湟中区慕容古寨酪馏非物质文化提升 改造项目

实 施 方 案

湟中区乡村振兴项目评审论证意见表

审查意见答复单

总平面图 7-1

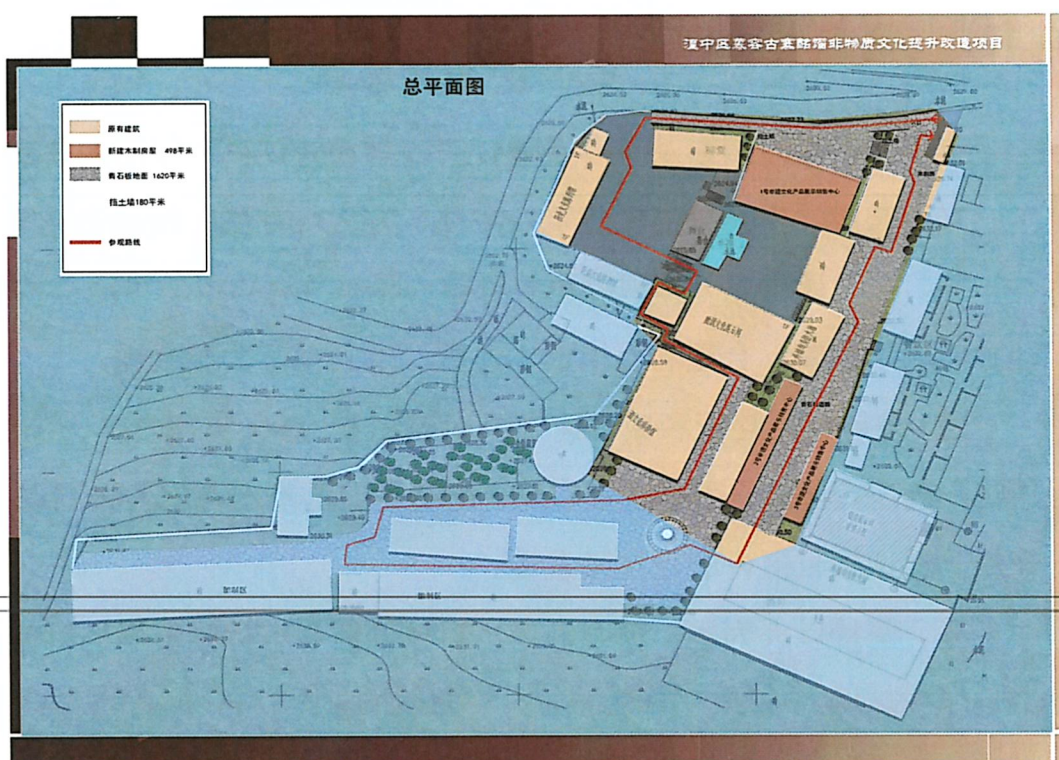
项目名称	湟中区慕容古寨窑洞非物质文化提升改造项目	
专业	道路	
审查意见		答复意见
1、道路采用青石板，应标块石厚度、尺寸，底部设水稳垫层。		1. 已补充块石厚度、尺寸，底部设水稳垫层。
2、挡土墙缺少断面尺寸，如条件允许建议用植物护坡。		2. 已补充安全护栏设计。
c30 挡土墙请参照交通部颁发的挡土墙标准,并在施工时提出具体要求。挡土墙大于 2m，应设安全护栏。

| 图名 | 总平面图及索引图 | | | | | | | | | |

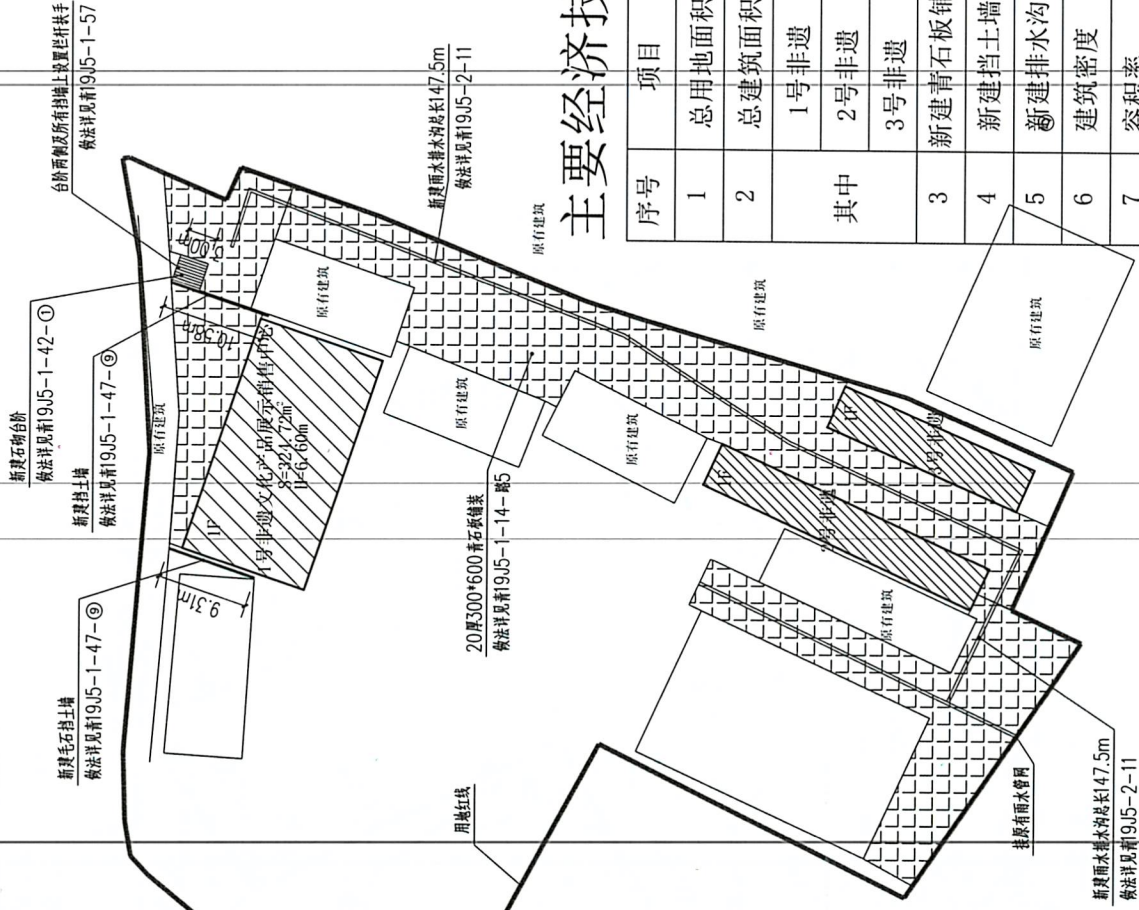
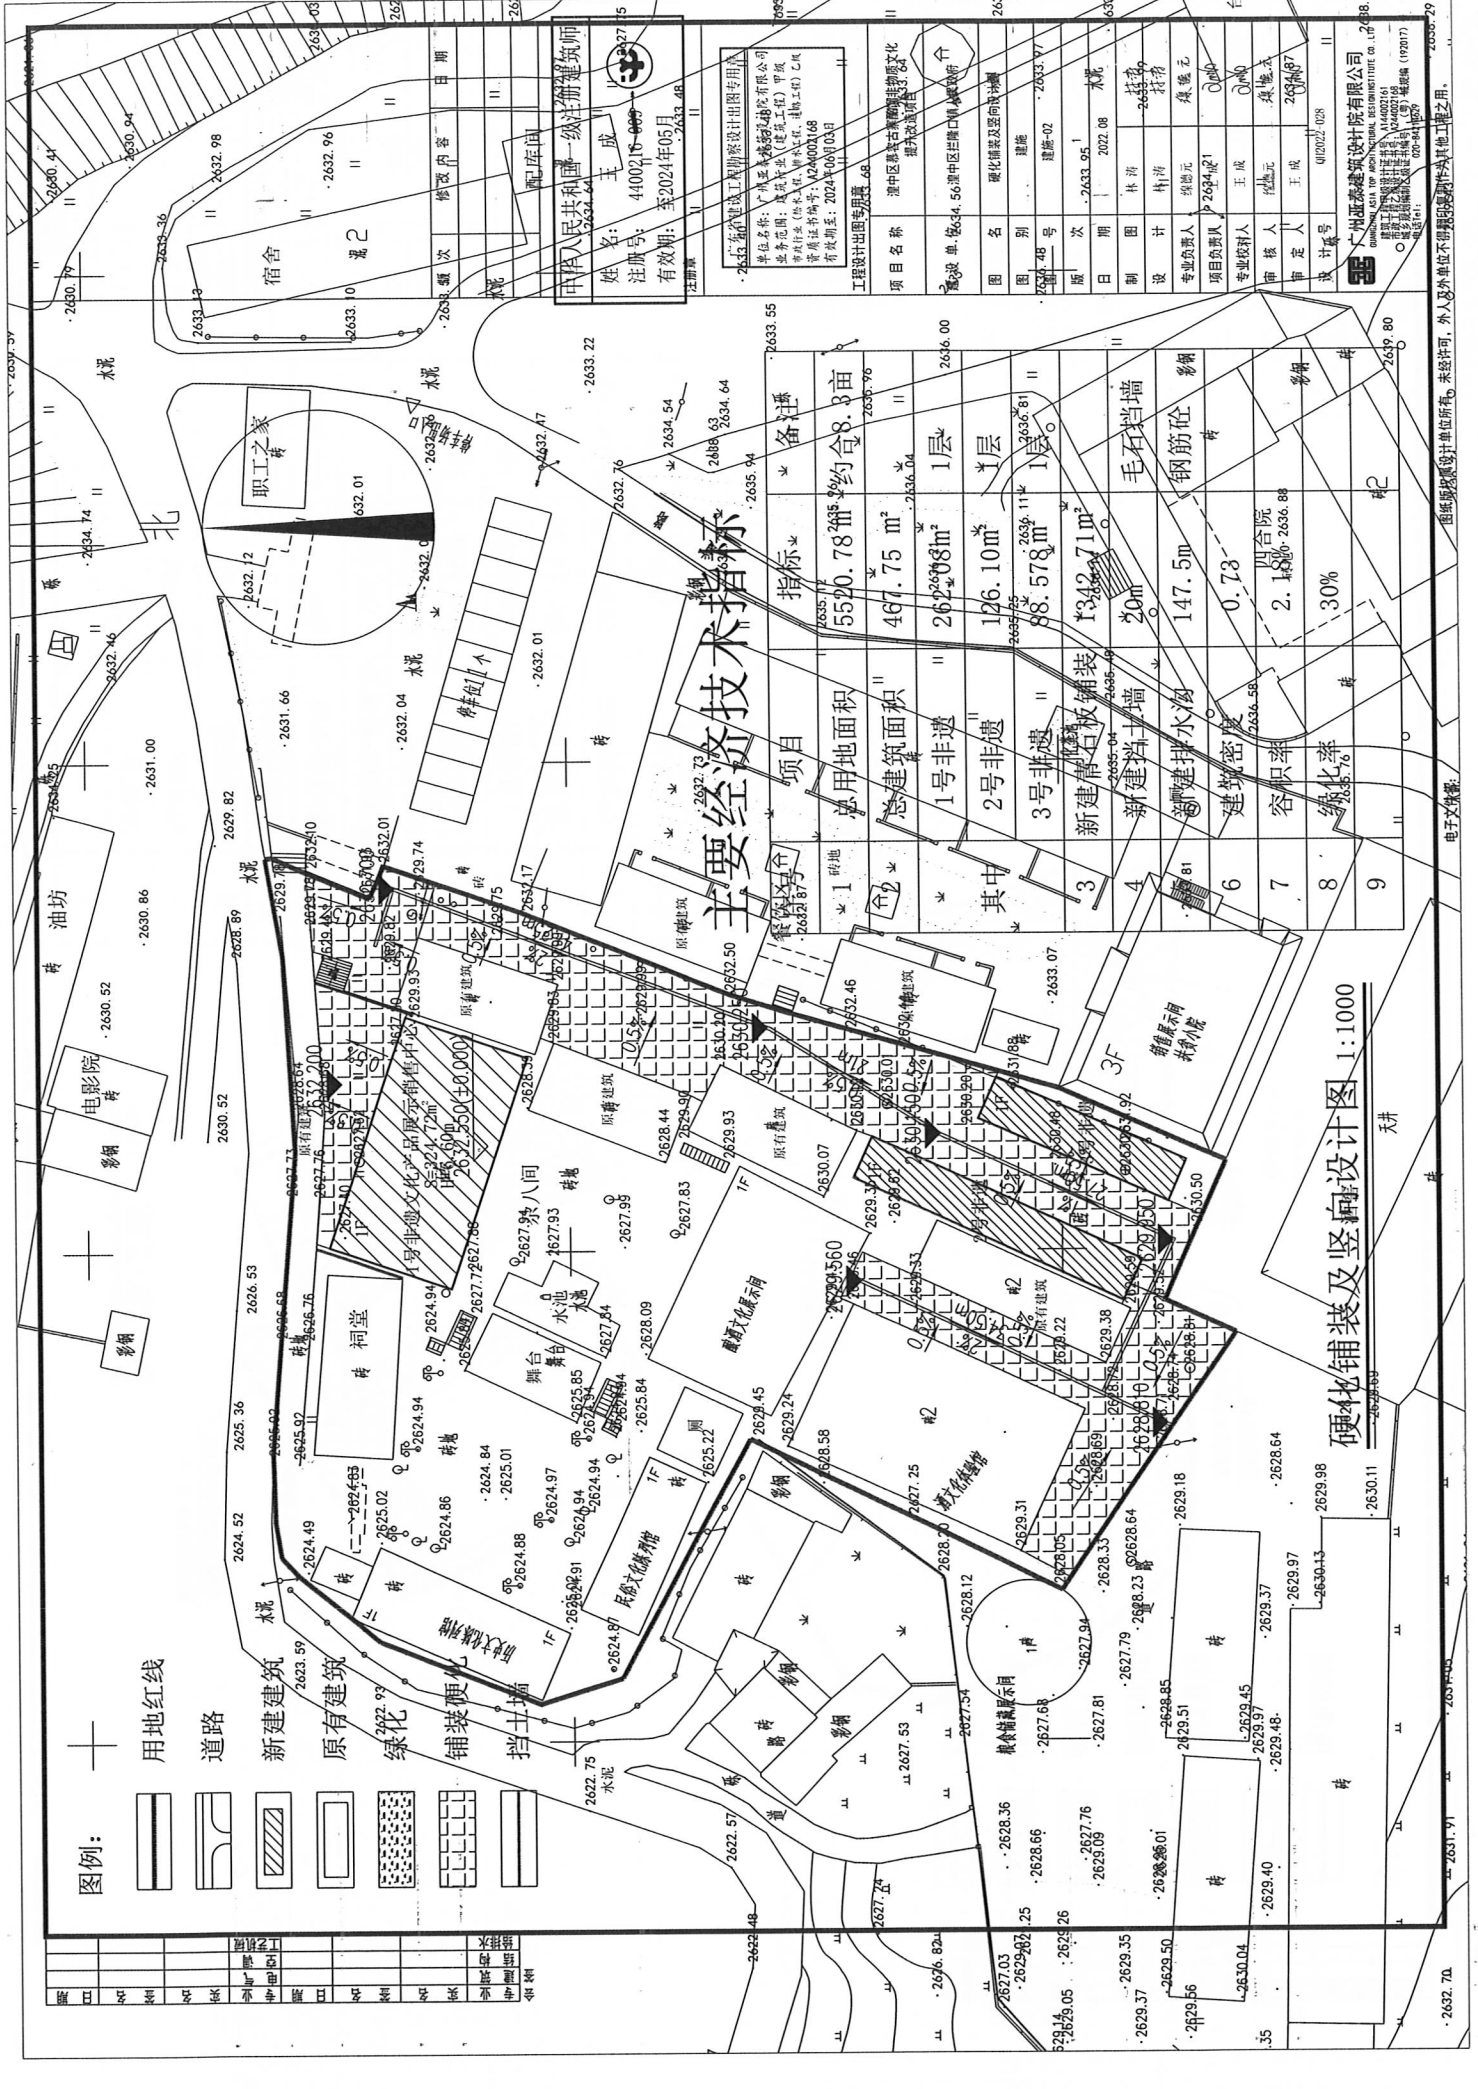
项目名称	湟中区慕容古寨醪醑非物质文化提升改造项目	
专业	建筑	
审查意见		答复意见
1、总图补充防火间距的标注，平面布置要满足建筑防火间距的要求。		1. 已补充完善。
2、建筑的依据补充现行通用规范。		2. 已补充。
3、屋面保温说明为 30mm 厚，工程做法中为 60 厚。		3. 已修改为 60 厚。
4、缺少木结构材料选用。		4. 已补充。
5、补充工程做法（工艺做法）。		5. 已补充。
6、补充总图参观流线，并应满足安全疏散宽度要求。		6. 已补充，详见总图。
7、补充无障碍坡道的设置。		7. 已补充。
